# Verifica di conformità legislativa

## COMUNE DI BORGHI-magazzino comunale-2015

13-07-2021 08:40:44

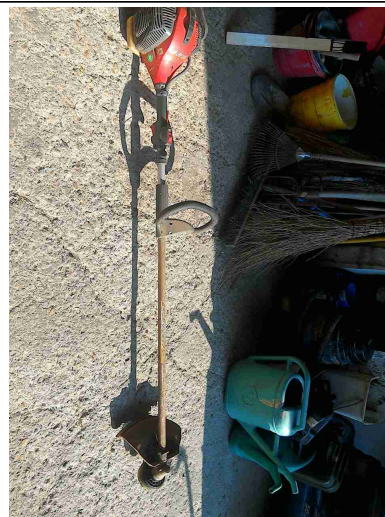
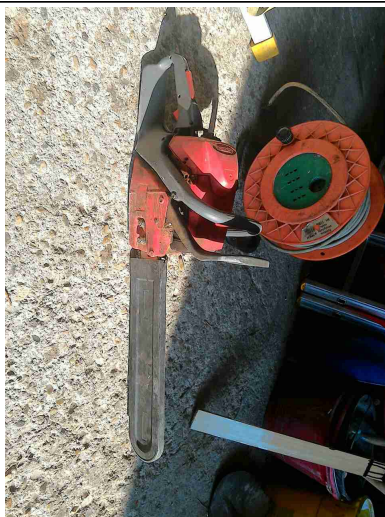
Nei soppalchi e' indicata la portata massima?

eliminare il materiale al di sopra del prefabbricato adibito a servizi

Parti attive scoperte

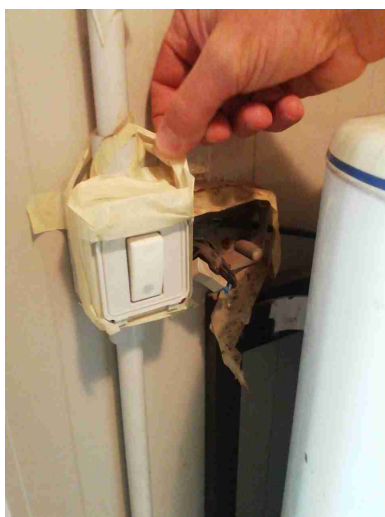
Sono assenti fonti di rischio causate da una cattiva gestione dell'impianto elettrico (adattatori non conformi, prese elettriche e/o prolunghe rovinate, cavi che creano fonte di inciampo, etc)?
